高速増殖原型炉もんじゅ 原子炉設置変更許可申請書等の概要

平成 1 3 年 8 月
核燃料サイクル開発機構
敦賀本部

原子炉設置変更許可申請書の概要

2次ナトリウム補助設備の改造

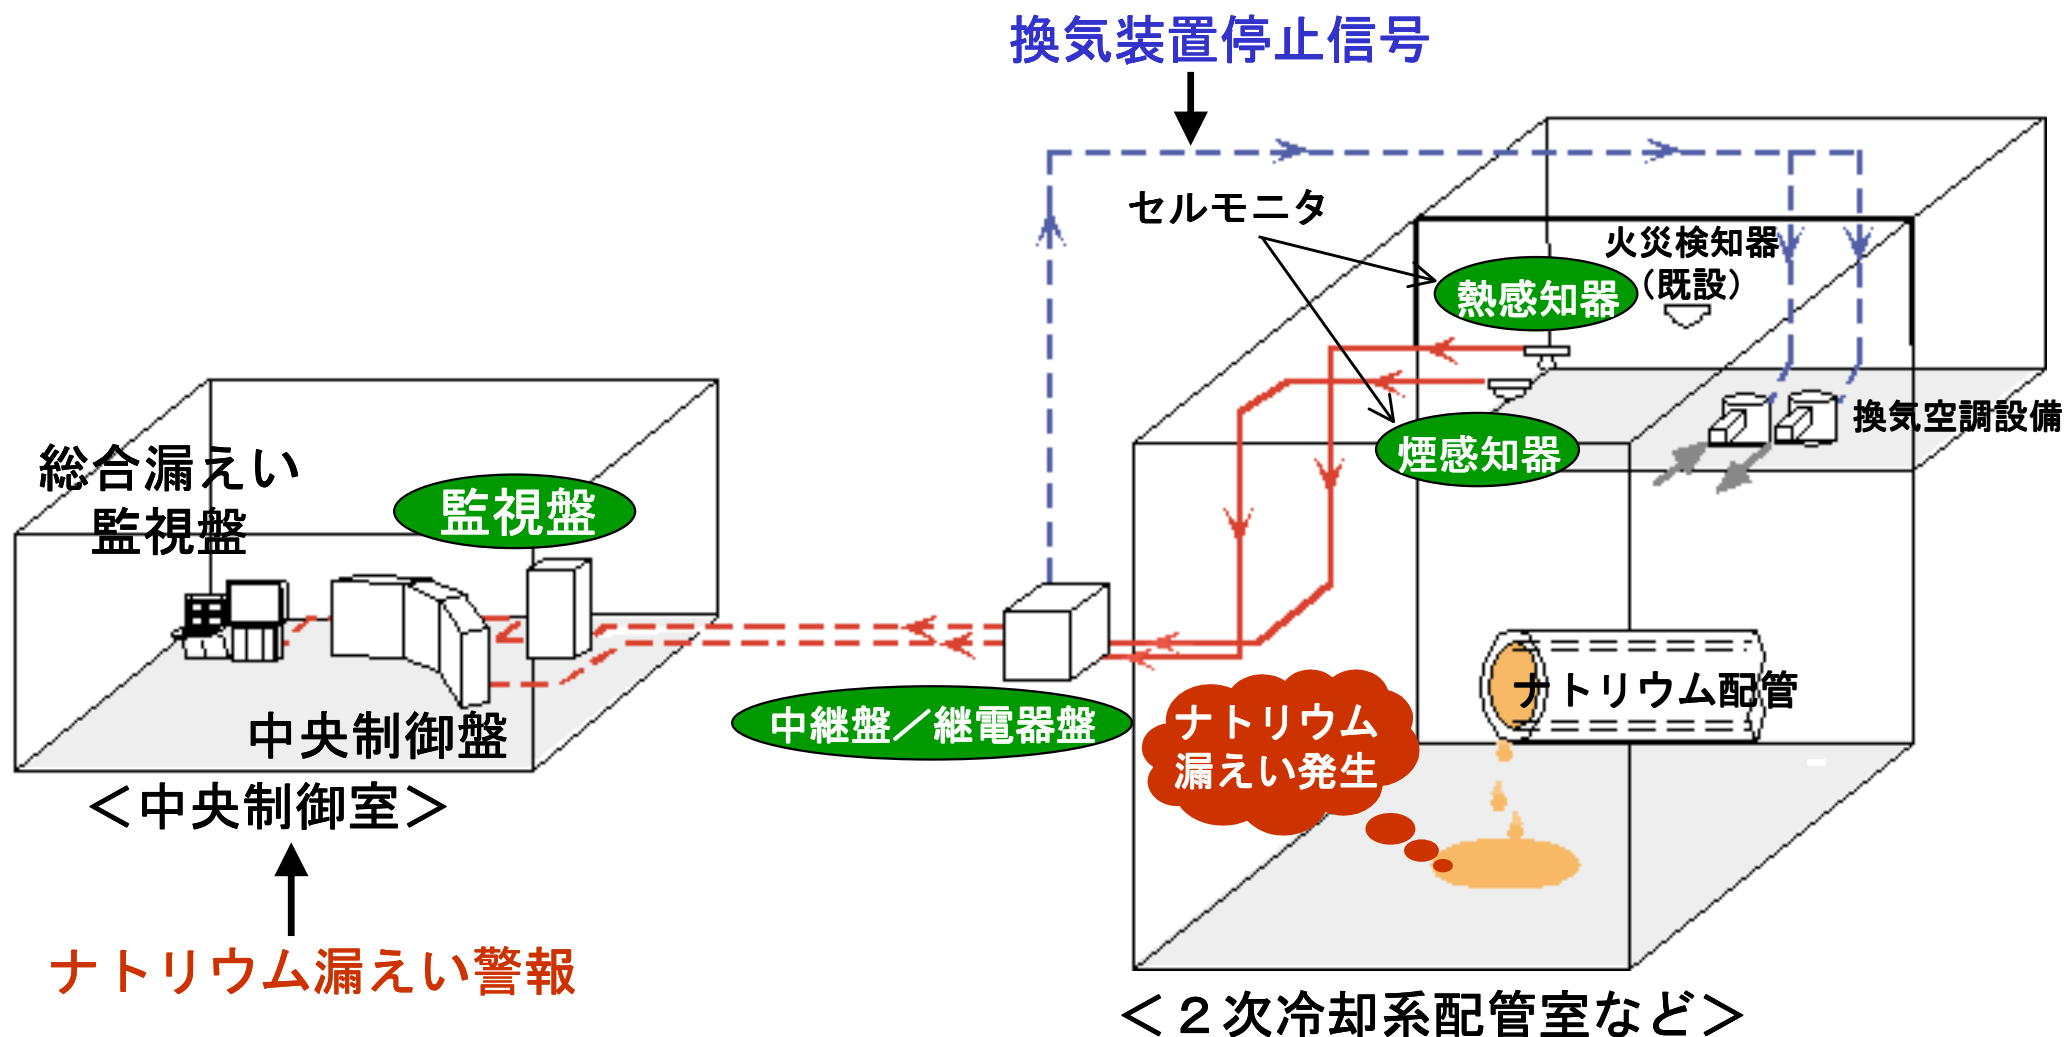
ナトリウム抜き取り(ドレン)時間を短縮するため、ドレン配管等を改造する

煙感知型及び熱感知型ナトリウム漏えい検出器の設置

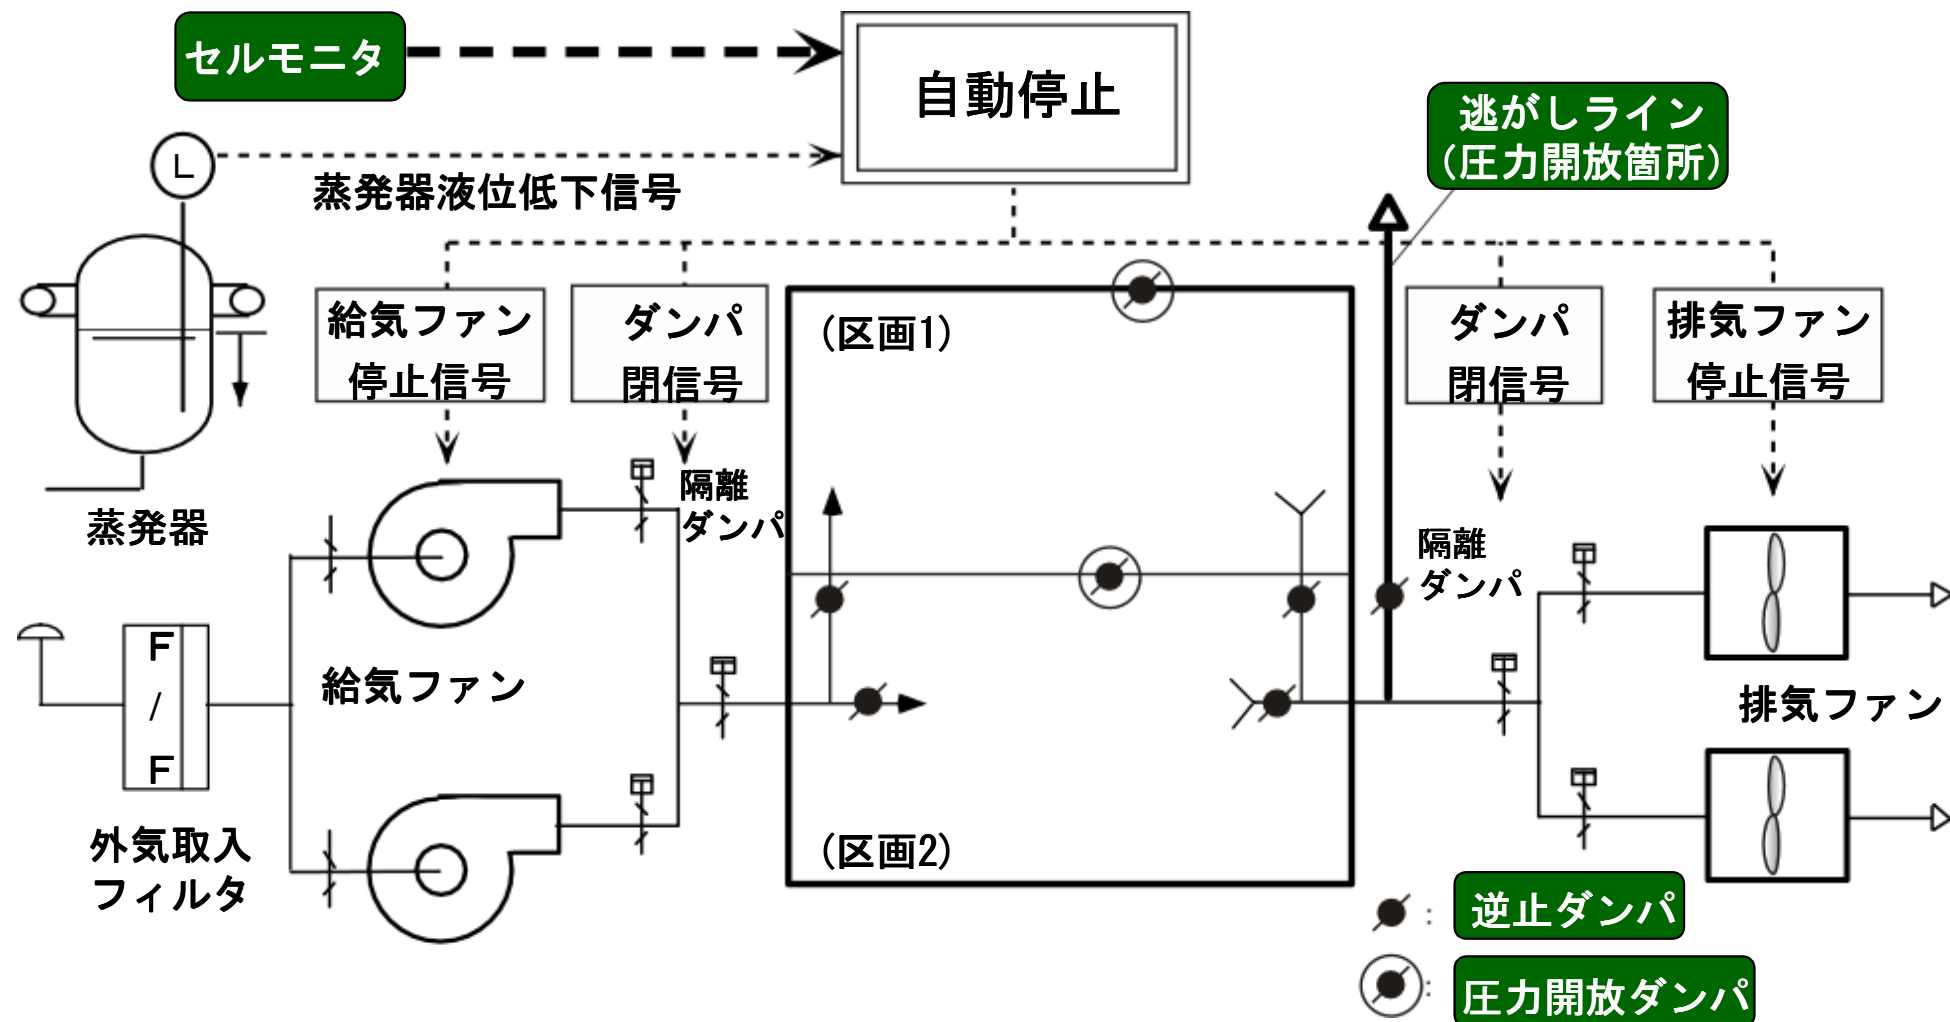
- ・ 漏えいを早期・確実に検知するため、従来の火災報知器に加え、煙感知器、熱感知器を設置する
- ・ 煙感知器等の信号で換気空調設備を停止する

換気空調設備等の改造

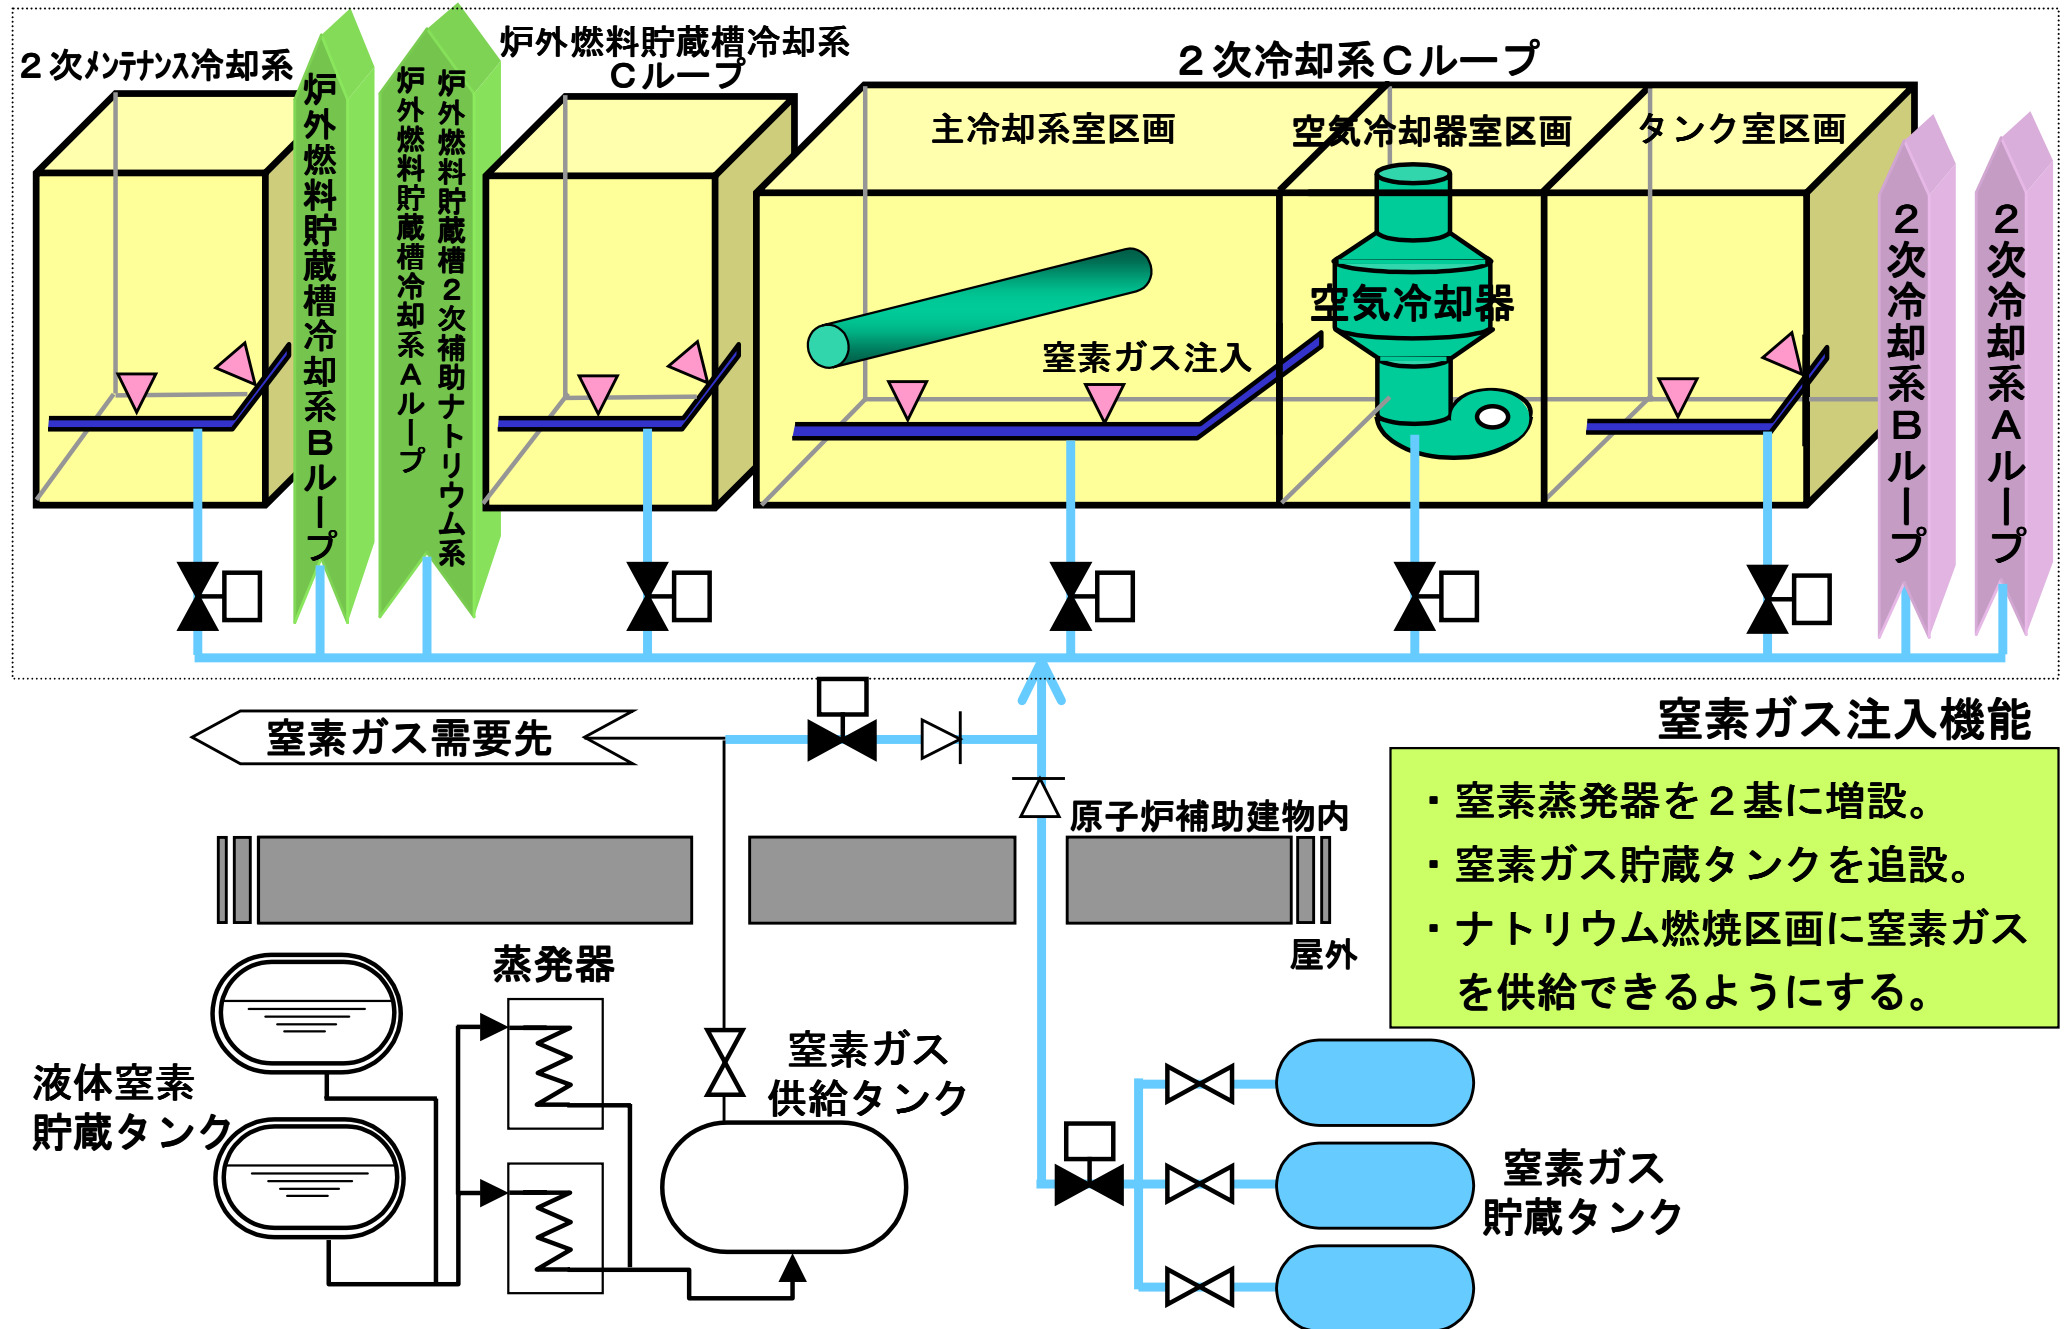
漏えいナトリウムの燃焼を抑制し、エアロゾルの拡散を防ぐため

- ・ 煙感知器等の信号で換気空調設備を自動停止する
- ・ 2次冷却系については、ループ毎に建物内を区画化する

区画内の圧力上昇を抑制できるように、圧力開放ダンパを設置する

窒素ガス供給系設備の改造

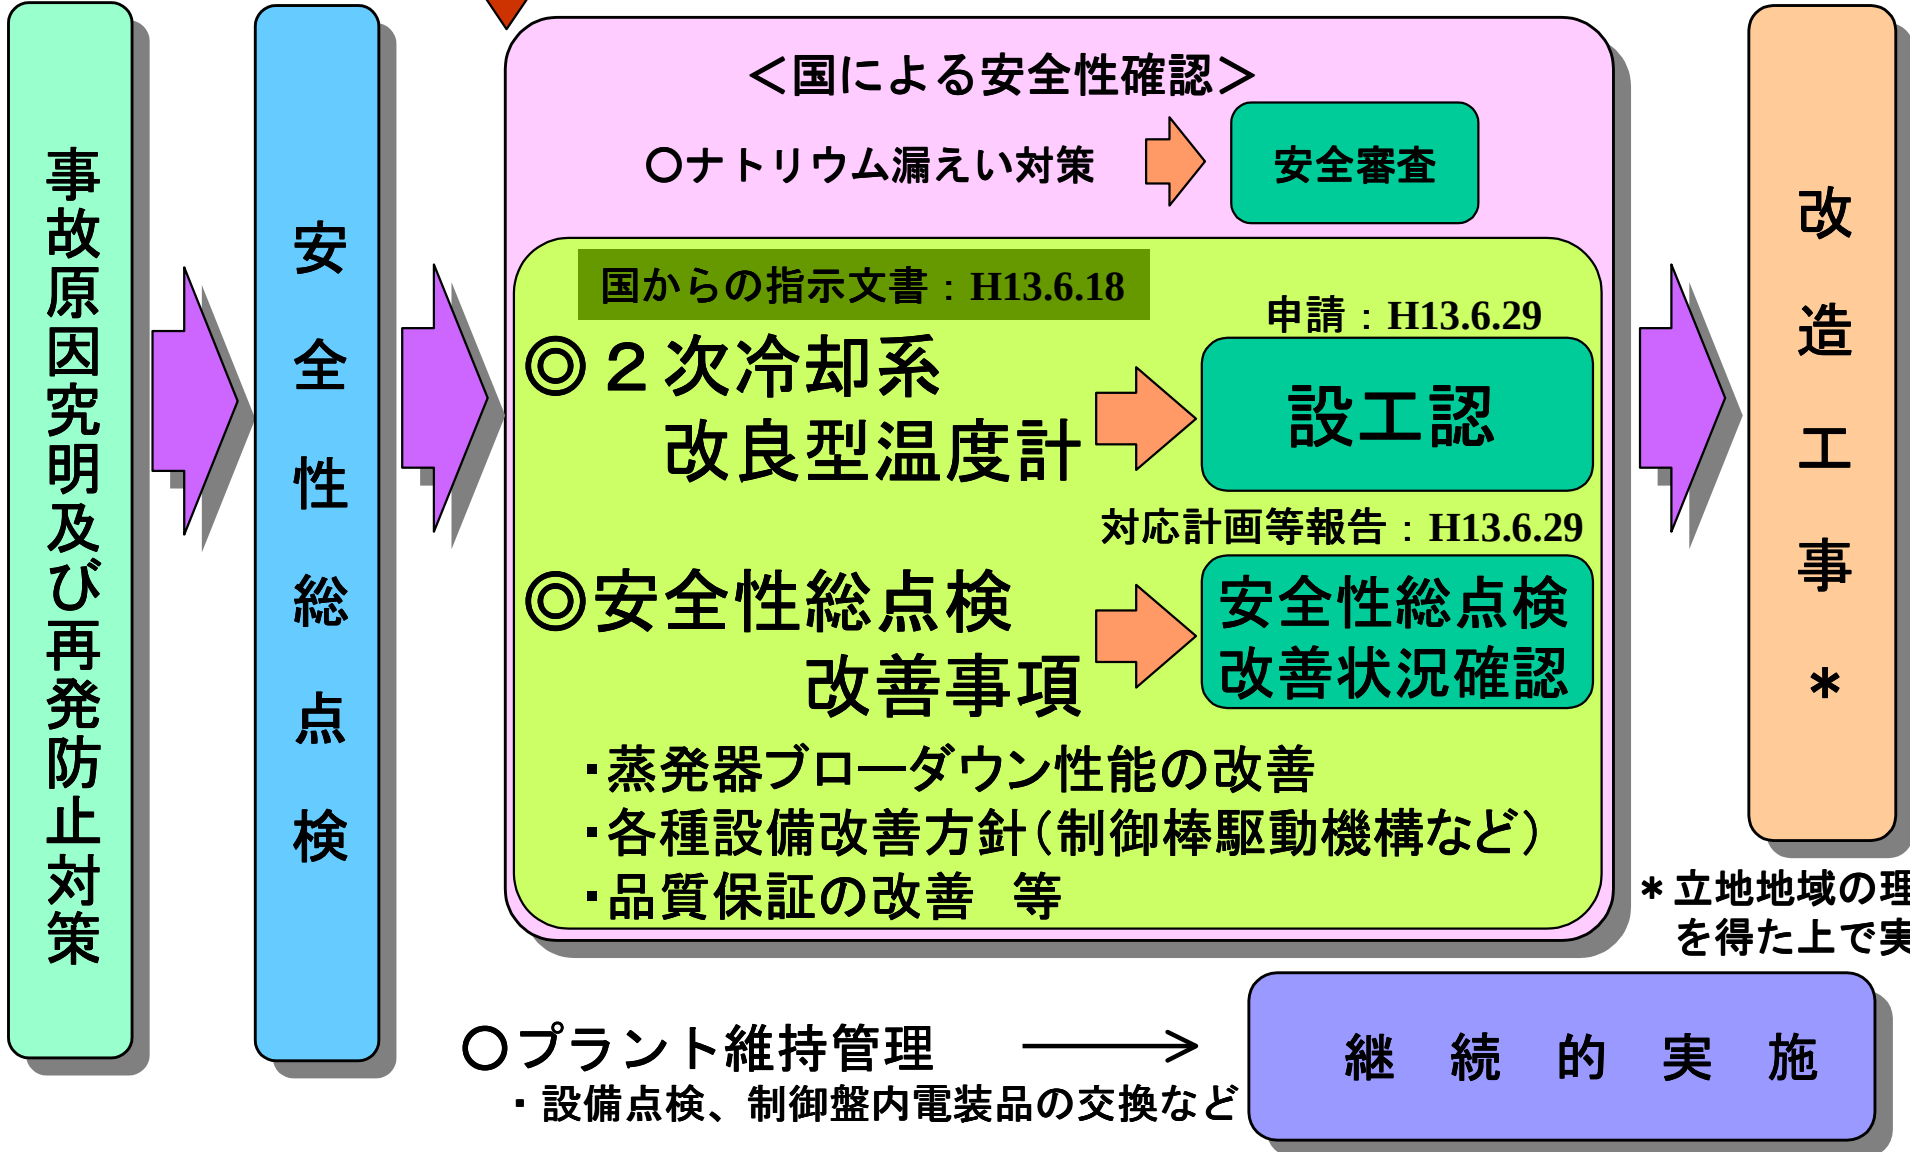
漏えいナトリウムの燃焼を抑制するとともに再燃焼を防止し、施設への影響を抑制するため、窒素ガス注入機能を追加する

温度計交換及び撤去の概要

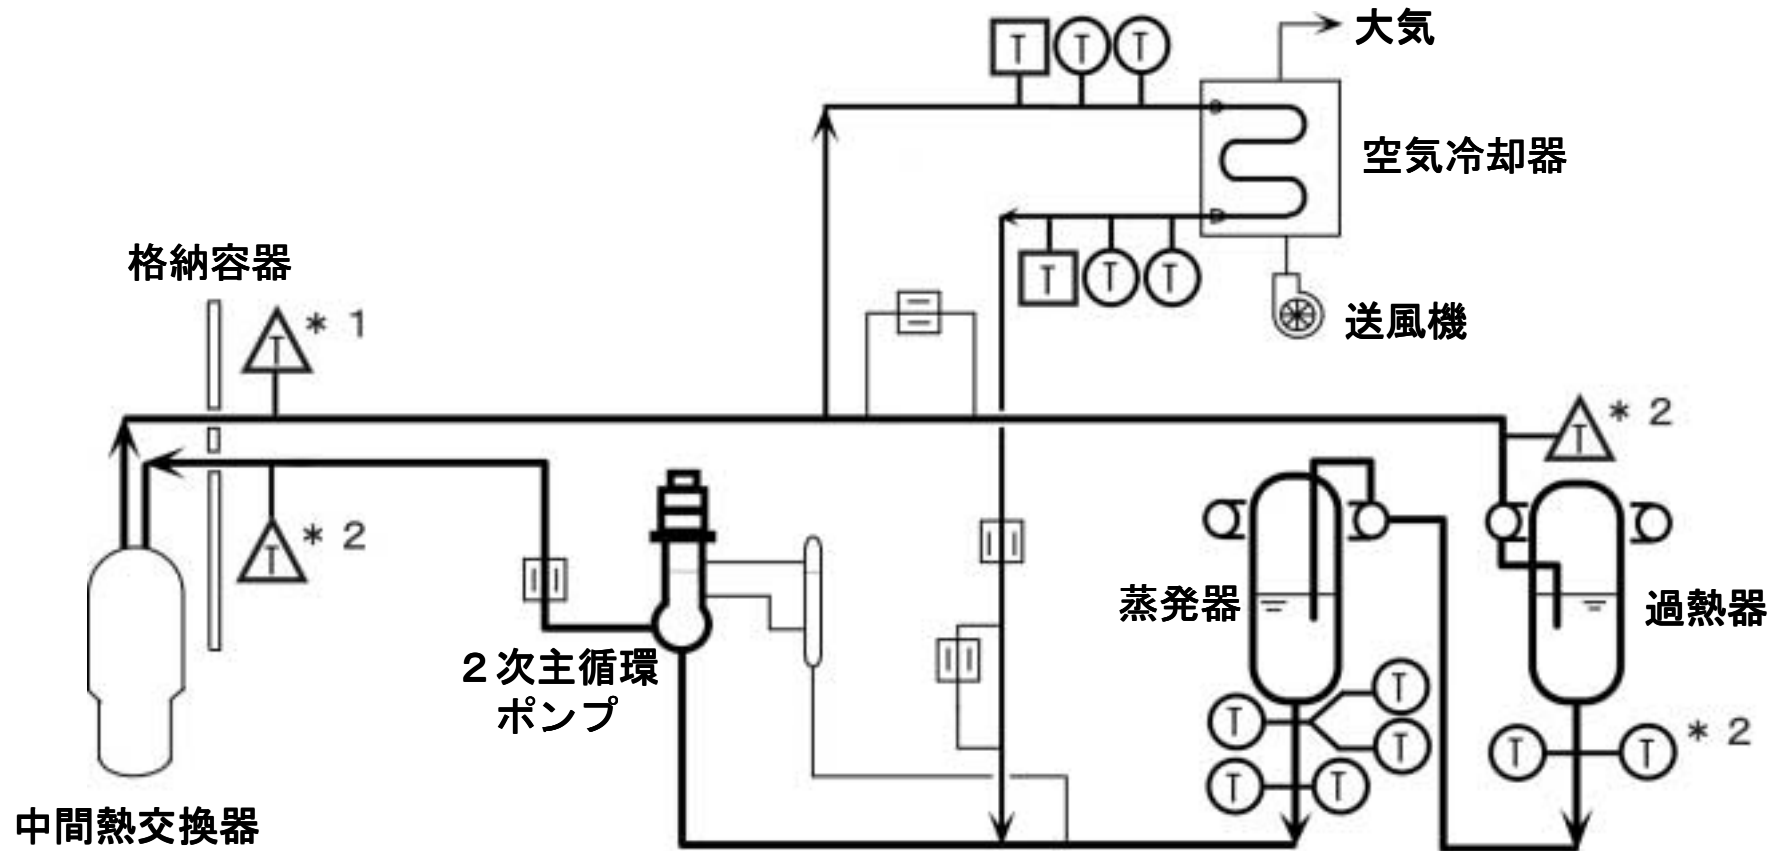
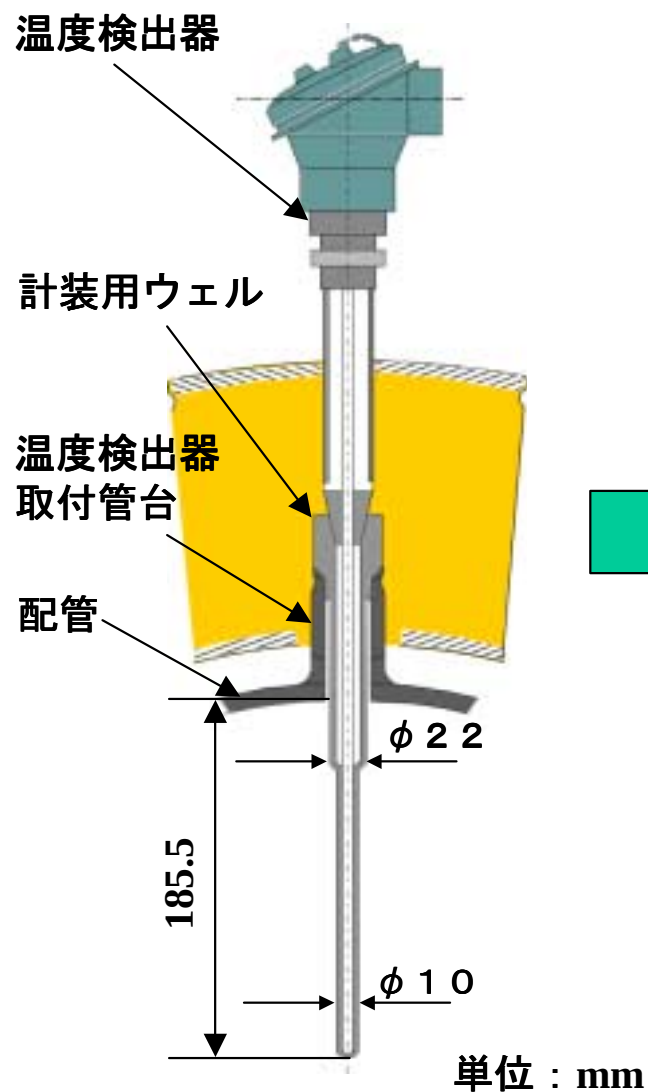
- * 1 : 現状仮の当て板 (Cループのみ)
- * 2 : 現状仮の栓 (Cループのみ)

-  : 交換する温度計 (制御用)
-  : 交換する温度計 (監視用)
-  : 撤去する温度計
